Nota zienswijzen ten aanzien van
ontwerpbestemmingsplan en ontwerpbesluit hogere
grenswaarde Wet Geluidhinder bestemmingsplan Peize-Zuid

Het bestemmingsplan Peize-Zuid creëert de mogelijkheid tot de bouw van 150 woningen met daarbij behorende wegen, paden, groen en waterberging in Peize.

Het ontwerpbestemmingsplan heeft vanaf 24 februari 2022 tot en met 6 april 2022 ter inzage gelegen. Gedurende deze periode zijn er 33 zienswijzen bij de gemeenteraad ingediend.

Afbeelding 2: Waterontsluitingsgebieden en afwateringsknooppunt welke al overbelast is

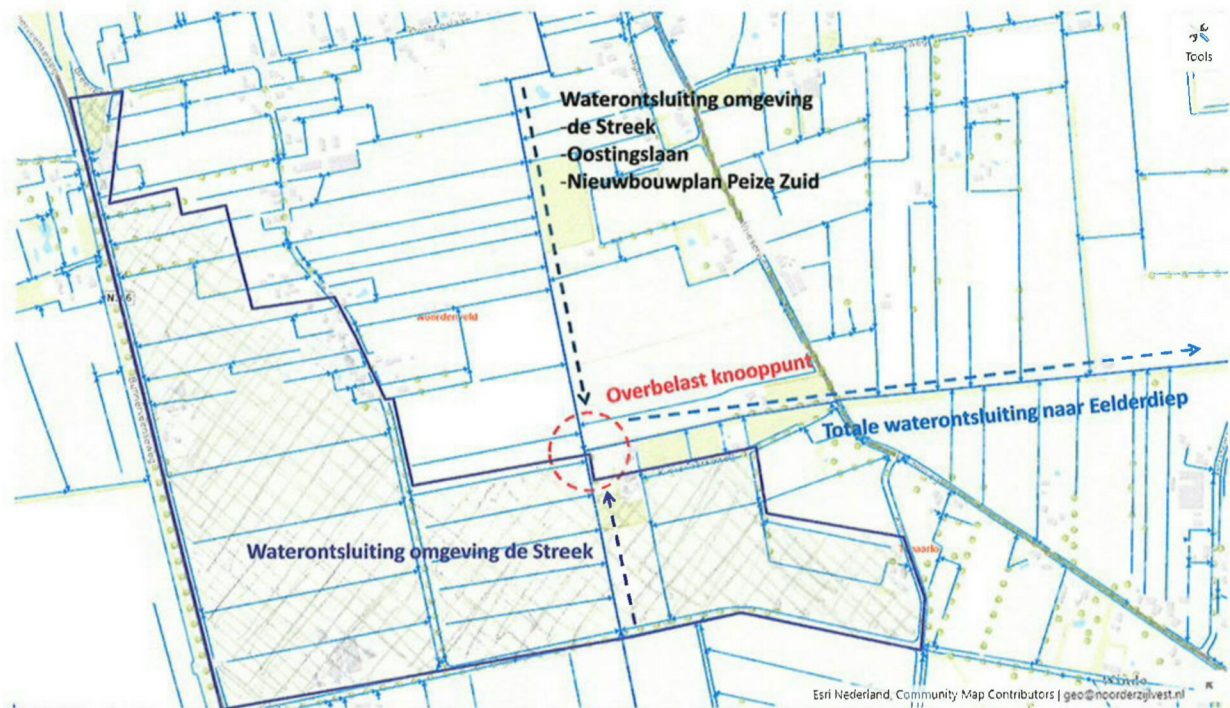
In de natte periodes van het jaar zijn er op dit moment al problemen met een vlotte waterafvoer naar het Eelderdiep. Het water vanuit het nieuwbouwplan zal daar in de toekomst nog extra bij gaan komen. Het water van de daken gaat niet de bodem in voor een natuurlijke afwatering, maar zal via een afwateringssysteem op hetzelfde punt uitkomen waardoor de afwatering voor ons gebied extra vertraging op zal gaan lopen, zie afbeelding 2.

Figuur 2: hoogteligging maaiveld plangebied

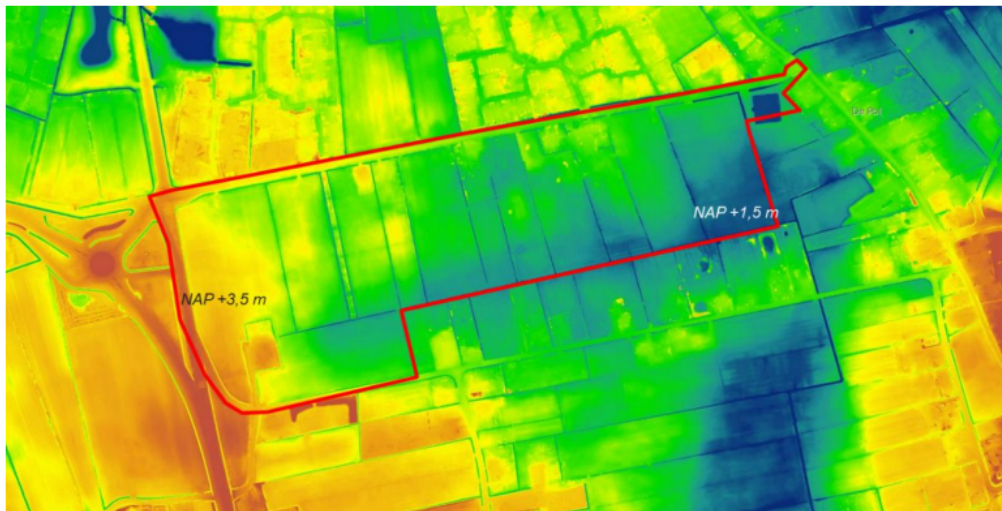
2.1 Onvoldoende onderzoek naar gevolgen ophoging voor omwonenden

Mijn perceel is gelegen op relatief laaggelegen grond en grenst bovendien aan een van de meest laagstgelegen delen van het Plangebied.
